Vysvětlení zadávací dokumentace č. 54-114 k veřejné zakázce: Nový areál ředitelství KSÚS a CMS Říčany u Prahy

Krajská správa a údržba silnic Středočeského kraje, příspěvková organizace, se sídlem Zborovská 11, 150 21 Praha 5 – Smíchov (dále jen „zadavatel“) Vám tímto poskytuje níže uvedená vysvětlení zadávací dokumentace.

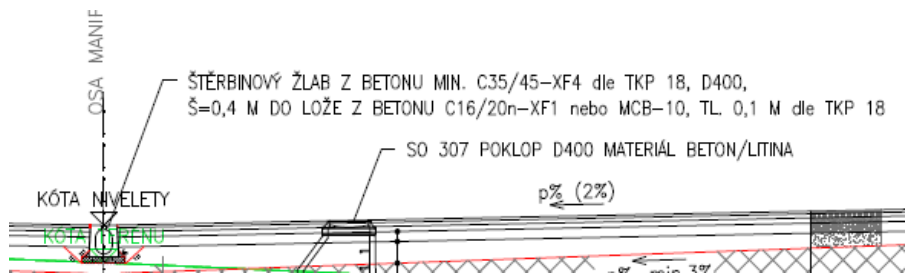
| 77. | <p>SO 102 – CB kryt – chybí ve VV</p> <p>Dle projektové dokumentace by měla být část ploch provedena v CB krytu.</p> <p>Podle barevného značení by se mělo jednat minimálně o plochu před a vedle skladu solanky.</p> |

| | <p>V soupisu prací s výkazem výměr ale nejsou žádné položky pro CB kryt ani podkladní vrstvy SC pod ním.</p> <p>Prověří zadavatel, zda v soupisu prací s výkazem výměr nechybí položky pro ocenění CB krytu a podkladních vrstev pod ním?</p> |

| | Vydána revize výkazu výměr. Plocha kolem objektu SO 705/706 o výměře 361,8 m2 bude provedena ve shodné skladbě jako hlavní plocha, tj. asfaltobetetonová. |

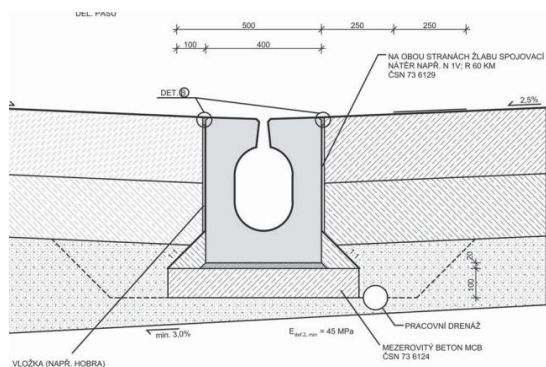
| | Dle vzorových řezů má být naproti tomu středové odvodnění plochy provedeno ze štěrbinových žlabů | | | | | |
| | Pokud se zadavatel rozhodne pro tuto variantu, pak musí soupis prací s výkazem výměr obsahovat štěrbinové žlaby s průběžnou nebo přerušovanou štěrbinou v modulu 4 m se spádem nebo bez, čistící kusy a vpust'ové kusy, čela, lože z betonu C16/20 nebo mezerovitého bet, nátěr boků, dilatační vložku a pružnou zálivku | | | | | |

kolem celého žlabu

Vyjasní zadavatel, zda trvá na použití liniového žlabu s mříží, nebo šterbinovém žlabu, a opraví a doplní soupisu prací s výkazem výměr o chybějící díly a činnosti?

Provedena revize výkazu výměr. Uvádíme, že položky v soupisu prací budou upraveny podle vzorového řezu s doplněním položek pro související prvky a konstrukce.

PROFIZNUTÍ NA HLOUBKU 25MM A ŠÍŘKU 12MM
ASFALTOVÁ MODIFIKOVANÁ ZÁVLKA ZA HORKA TYPU N2 DLE ČSN EN 14188-1

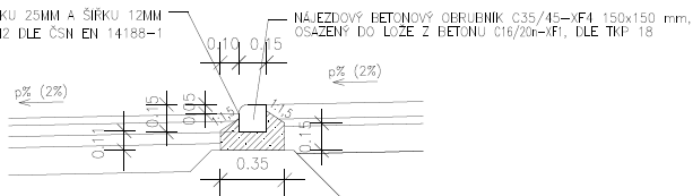
Obrubníky nájezdové 150x150 mm jsou v projektu použity v pouze mezi jízdním pásem z asfaltu a parkovacími stánkami z dlažby v celkové délce cca 225 m.

V soupisu prací s výkazem výměr naopak chybí klasické silniční betonové obruby 150-120x250 mm v délce pravděpodobně 885-225=660 m.

ASFALTOVÁ MODIFIKOVANÁ ZALIVKA ZA HORKA TYPU N1 DLE ČSN EN 14188-1</p> <p>SILNIČNÍ BETONOVÝ OBRUBNÍK MIN. C35/45-XF4 150x250 mm
ULOŽENÝ DO BET. LOŽE C16/20n-XF1 TL 0,10 m
S VYSPÁROVÁNÍM CEM. MALTOU M25-XF4</p> <p>Opraví zadavatel soupis prací s výkazem výměr?</p> <p>Vysvětlení zadávací dokumentace</p> <p>Provedena revize výkazu výměr. Uvádíme, že v soupisu prací bude podle vzorového řezu doplněna položka silničních obrubníků a opravena výměra položky nájezdových obrubníků a to v rozsahu uvedených v dotazu.</p> |

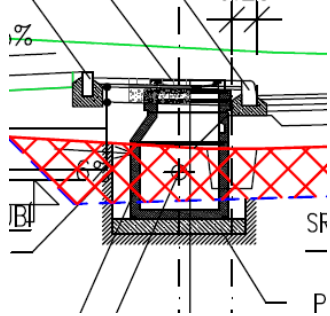
| | <p>Šachtové poklopy se standardně nevyrábí v průměru 80 cm a ve vzorových řezech je navíc nakreslený standardní poklop průměru 60 cm.</p>  | | | | | |
| | <p>Opravit zadavatel specifikaci v soupisu prací s výkazem výměr?</p> | | | | | |

| | <p>Provedena úprava popisu položky ve výkazu výměr. Uvádíme, že popis položky v soupisu prací bude opraven podle vzorového řezu.</p> | | | | | |

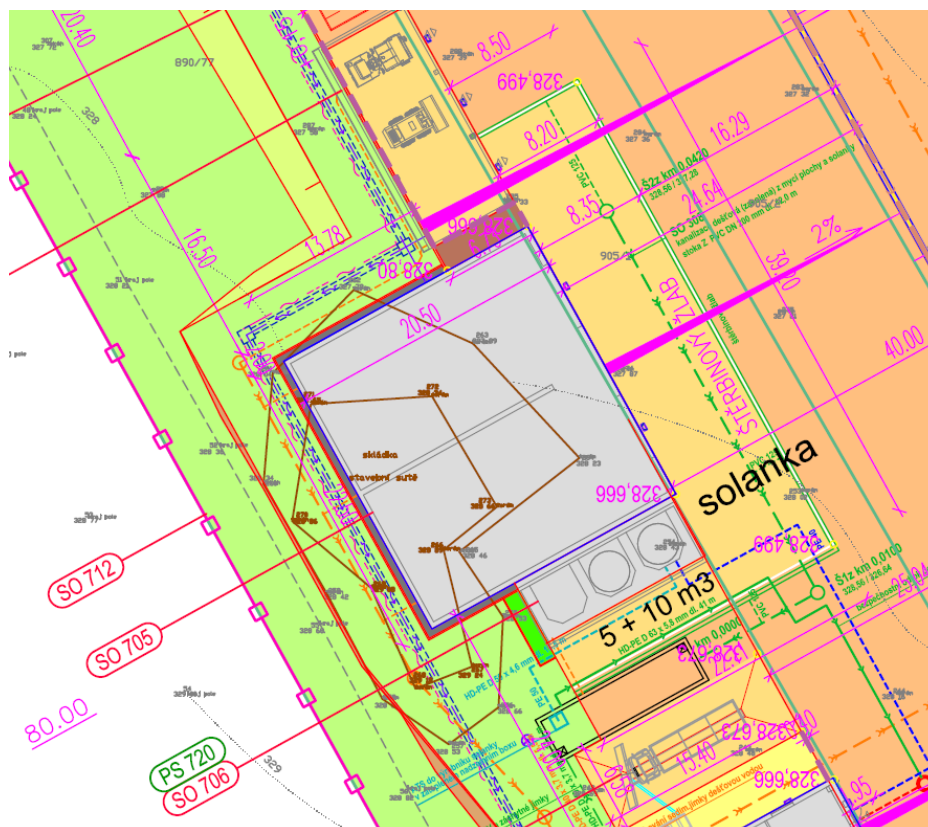
| 90. | <p>V Situaci je zeleně zakreslen další šterbinový žlab oddělující plochu CB před objektem SO705 a manipulační asfaltovou plochu dvora (červené šipky). V soupisu prací s výkazem výměr je v pol. 36, 37, 38 jen středové odvodnění v délce 82 m (modrá šipka), navíc úplně jiného typu než ve vzorových řezech (viz dotaz č. 11 výše).</p> | |

Uchazeč v soupisu prací s výkazem výměr tento šterbinový žlab, respektive 3 žlaby o délkách 8,5 m, 39,2 m a 22,11 m včetně souvisejících prací nenalezl

Prověří zadavatel, zda byly někde do soupisu prací s výkazem výměr tyto žlaby započítány a případně je do soupisu doplní?

Provedena revize výkazu výměr, bude dodán a osazen žlb žlab stejného typu jako v hlavní ploše SÚS, o celkové délce 75,9 metru, s doplněním položek pro související prvky a konstrukce.

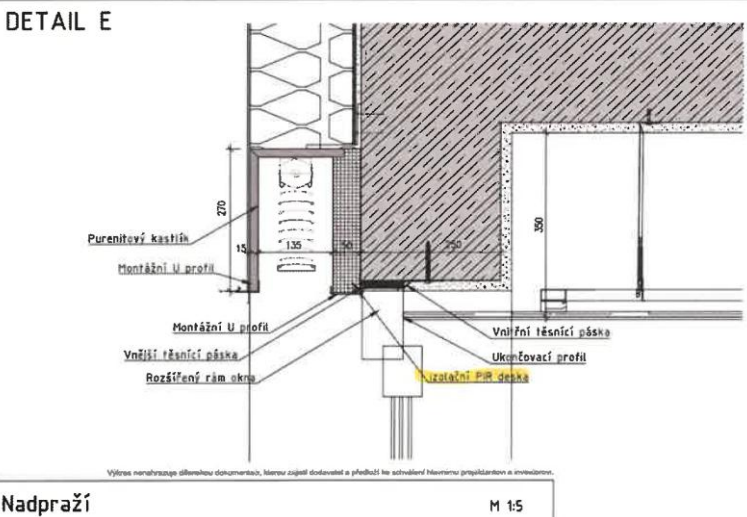
| | <p>Skladba střechy - Dle výkresu „S0705_107-Střecha“ je ve skladbě střechy „b“ navržena separační vrstva (ref. výrobek - geotextilie netkaná Filtek 300).</p> <p>SKLADBY KONSTRUKCÍ</p> <p>(b) Střecha</p> <ul style="list-style-type: none"> — FOLIE hydroizolační PVC-P tl. 2,0 mm určené k mechanickému kotvení (ref. výrobek Dekplan 76) — SEPARAČNÍ VRSTVA – (ref. výrobek – geotextilie netkaná Filtek 300) — DŘEVĚNÉ BEDNĚNÍ (prkna na P+D) TL. 25 MM S IMPREGNACÍ, Z PŮHLEDOVÉ STRANY HOBLOVANÁ — VAZNICE (KROKVE PO VLAŠSKU) 120/200 á 1,0 m — DŘEVĚNÝ LEPENÝ VAZNIK 240/1320 mm SKLON 3° (střecha pultová) (krovní lepené vazníky 180/400 mm) <p>Ve výkazu výměr „KSÚS Říčany - SO 705 až 712- slepý rozpočet- 705 I Po!“ nenacházíme pro tento prvek odpovídající položku. Žádáme o kontrolu a revizi výkazu výměr.</p> <p>Vysvětlení zadávací dokumentace</p> <p>Vydána revize výkazu výměr. DO VV doplněna položka pro separační vrstvu.</p> |

| | <p style="text-align: right;">D15 : 1 1,00000</p> <p>SO701_116_Pohled-vychodni

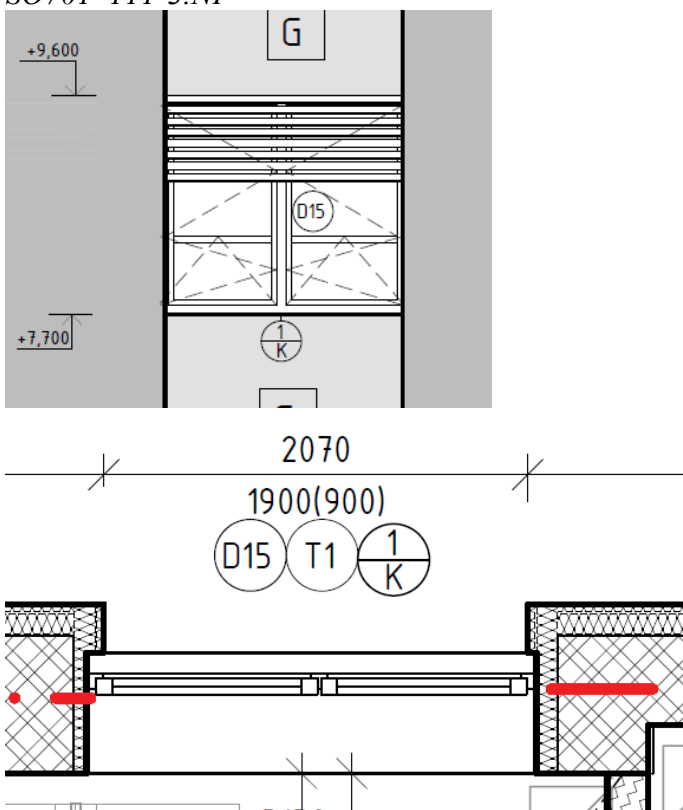
| | Žádáme zadavatele o prověření a případnou opravu položky žaluzií, rozměry uvedené ve VV neodpovídají projektu. Ve výkazu výměr je uvedena šířka 1100 mm, kdežto šířka okna ve výkresové části je 2070 mm. | | | | |

SO701_111-3.NP</p>  <p>Vysvětlení zadávací dokumentace
Na shodnou žádost o vysvětlení již Zadavatel odpověděl ve své reakci na dotaz č. 55.</p> |

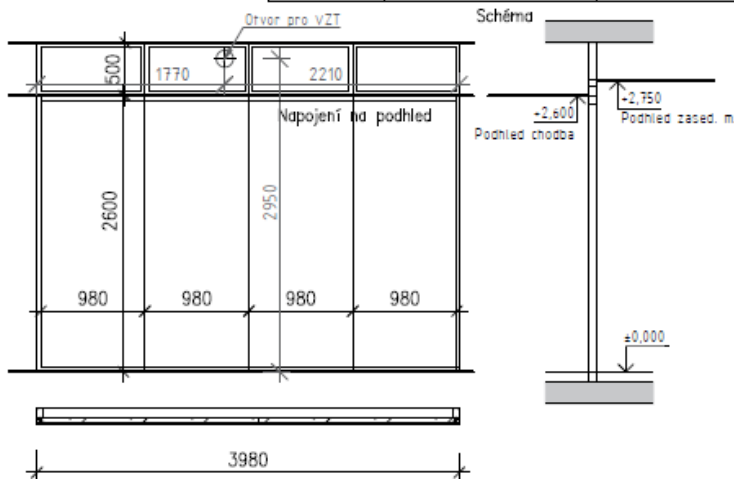
| | <p>Znění žádosti o vysvětlení zadávací dokumentace</p> <p>Žádáme zadavatele o vyjasnění konstrukce bezrámových prosklených příček (D01–D06) v objektu SO 701. V zadaném výkazu výměr je uvedena výška 3,1 m. V tabulkách výplní otvorů je konstrukce popsána jako bezrámová skleněná příčka s výškou 3,1 m. Součástí příčky je napojení na podhled ve výšce 2,6 m (v některých místech jsou podhledy v rozdílných výškách 2,6 m a 2,75 m – viz řez). Nad úrovní podhledu prochází příčkou VZT (D01, D04).</p> <p>100. Jedná se skutečně o bezrámovou prosklenou příčku po celé výšce?

Jak bude řešen pohled na konstrukci příčky ze zasedací místnosti?
Pokud se má jednat o dva typy konstrukcí – „zavěšená konstrukce rámová (prosklená/SKD)“ nad podhledem a „konstrukce bezrámová“ do výšky 2,6 m – žádáme o jejich rozdělení do samostatných položek ve výkazu výměr.
Dále žádáme o doplnění výkresu detailu napojení podhledů na příčku v místech, kde jsou podhledy v rozdílných výškách.</p> |

Příčky různých výrobců mají různá technická řešení a různé požadavky na kotvení, které má být součástí. Požadujeme proto, aby byla stěna včetně horní neprůhledné části oceněna jako celek v jedné položce. Detail bude řešen ve výrobní PD dle konkrétního zvoleného výrobku, řešení s rozdílnými výškami přilehlých podhledů je běžné, závisí na možnostech konkrétního výrobce.

Výkres č. 14

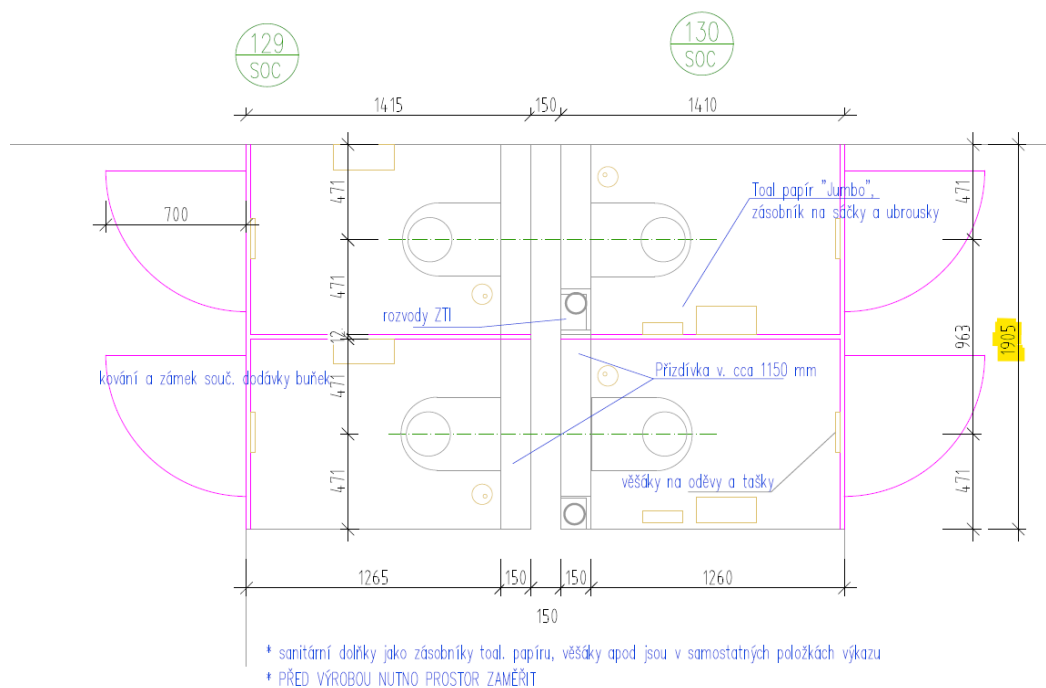
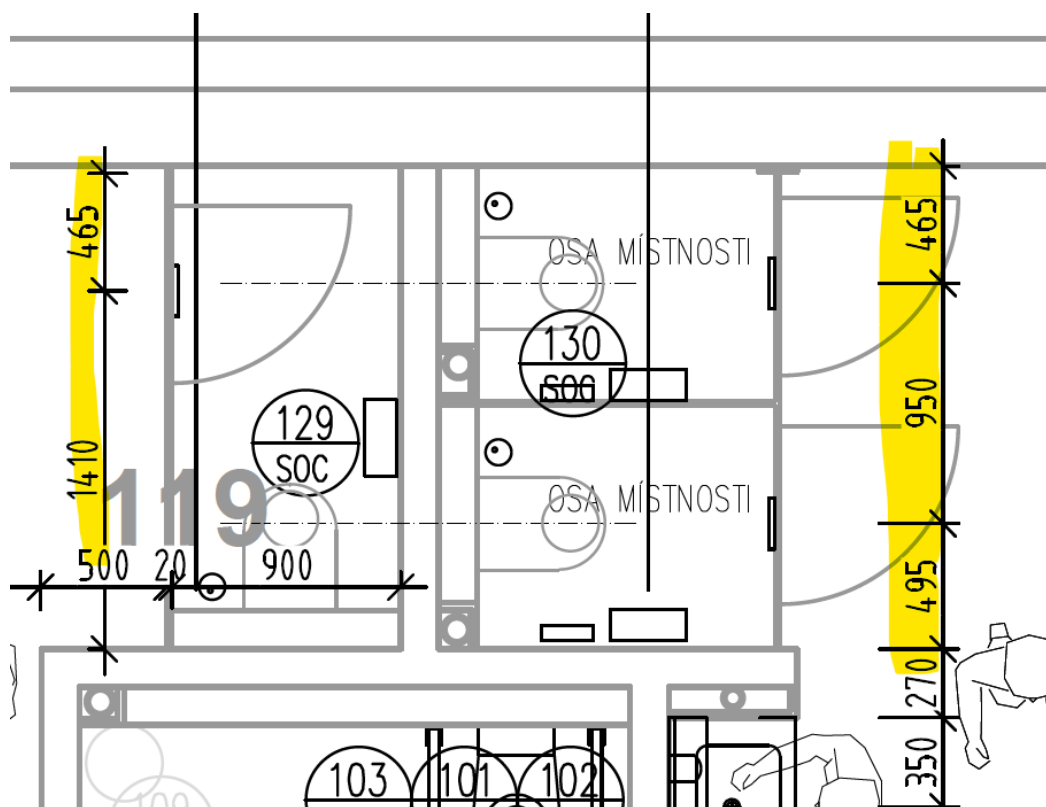
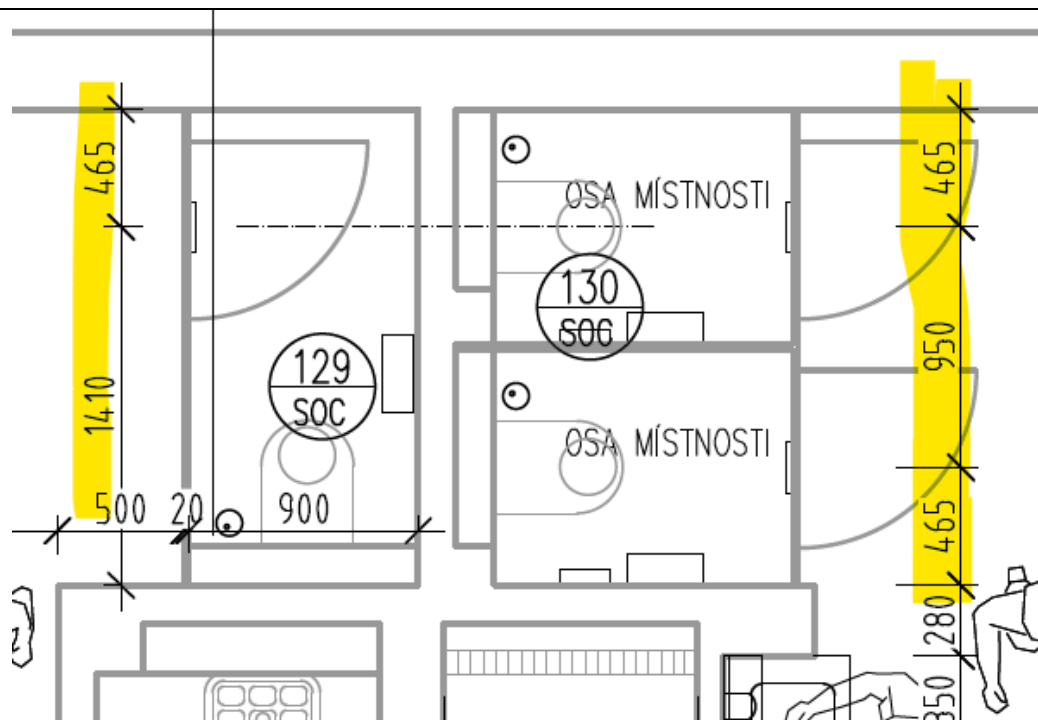
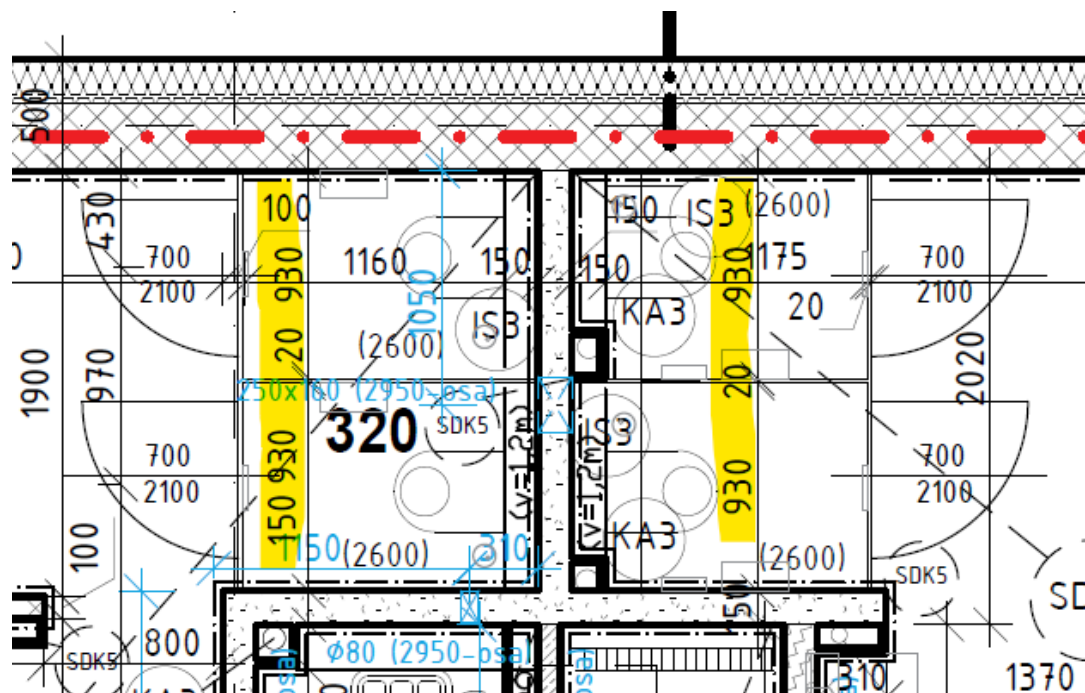
V objektu SO 701 u pol. č. 31 a 32 s označením 129-SOC a 130-SOC „Sanitární příčky“ jsou v rozporu veškeré půdorysy i výkaz – rozepsáno níže. V technické zprávě je odkazováno na půdorys č. 14, který neodpovídá půdorysům 1.NP-3.NP (v ASŘ je rozpoložení zakresleno správně, kóty však ne). |

S ohledem na dotaz 1. konstatujeme, že jsou ve výkresech zaneseny různé délkové údaje u stejného rozměru. Žádáme zadavatele o upřesnění správnosti rozměrů a uspořádání příček.

ad 1,
vydána revize výkazu výměr. Naceneny budou dělicí stěny v rozměrech dle přílohy č. 14, SO 701, část 1.5. Stěny budou od podlahy k pohledu ve výšce 2,6 metru. Plocha 1 ks „výrobku“ bude upravena na 17,2 m².

Výkres půdorysu 3.NP (MOB)

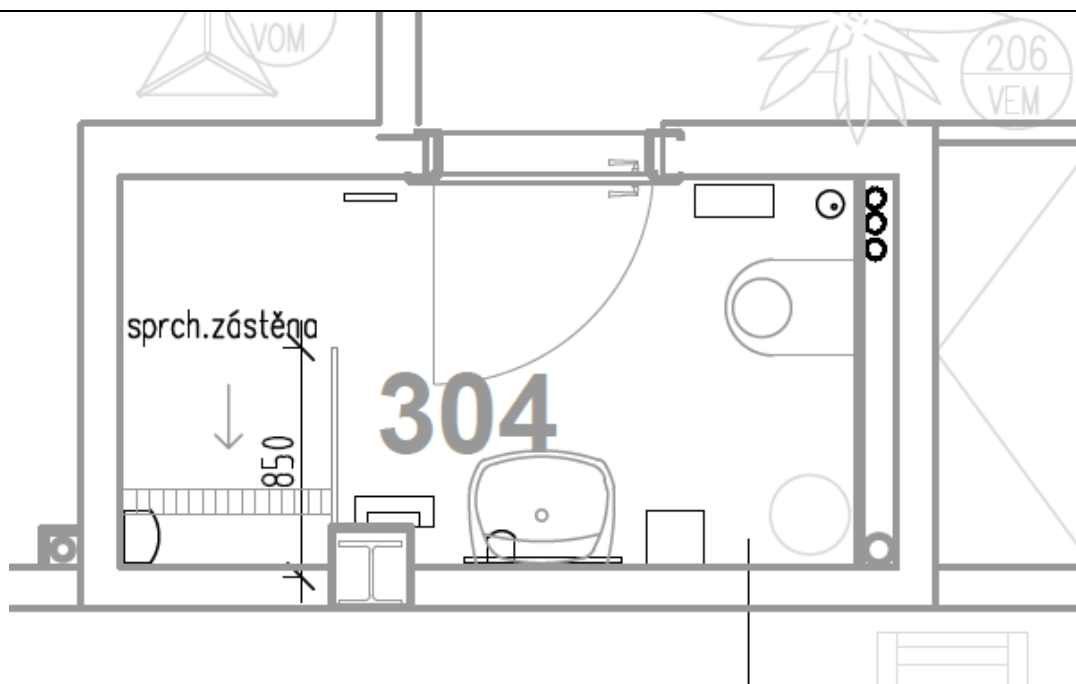
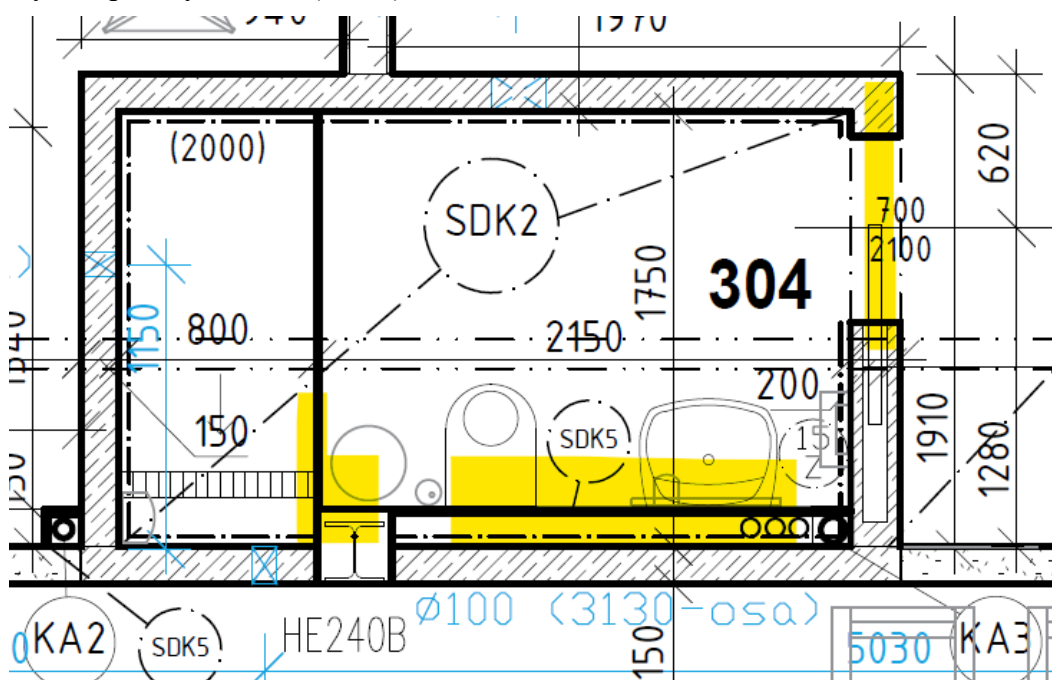
2. V objektu SO 701 je ve výkresu mobiliáře ve 3.NP špatně zakreslena místnost č. 304 (viz níže). Tudíž je špatně zakreslena sprchová zástěna a vybavení WC

ad 2,
Platí výkaz výměr, rozmístění mobiliáře nemá vliv na ocenění. Sprchová zástěna je dodávkou SO 701, část D.1.4.a Zdravotní instalace.

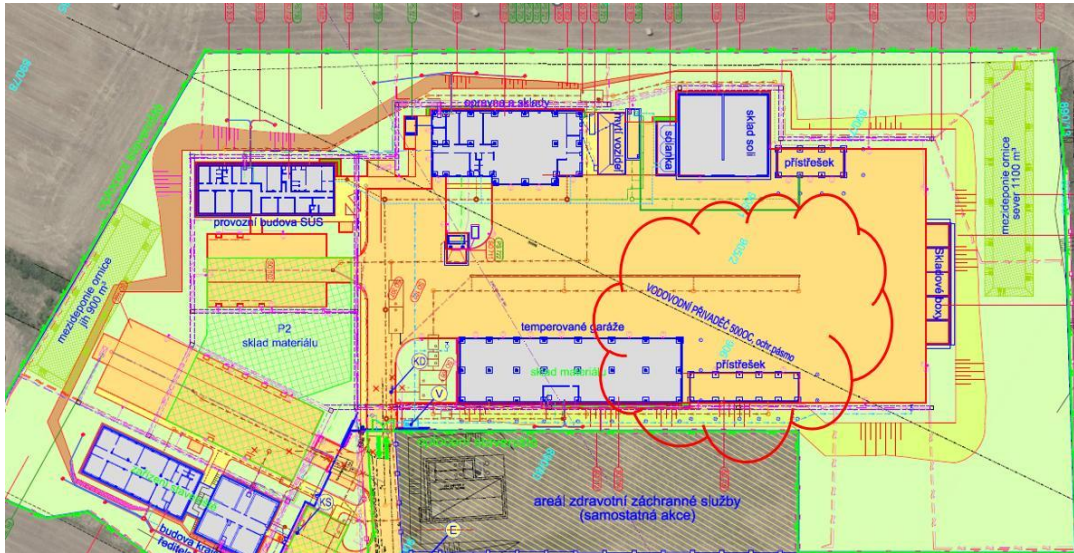
Dovolujeme si Vás požádat o upřesnění technických podmínek týkajících se vodovodního přívaděče DN 500, který se nachází na pozemcích budoucího stavebního záměru. Konkrétně bychom se chtěli dotázat na hloubku uložení vodovodního přívaděče DN 500 (OC), případně na rozmezí hloubek, ve kterých je veden, pokud se hloubka v jednotlivých úsecích liší.

Uvedená informace je pro nás důležitá z hlediska správného nacenění zemních prací s ohledem na zabezpečení vodovodního převaděče v době výstavby.
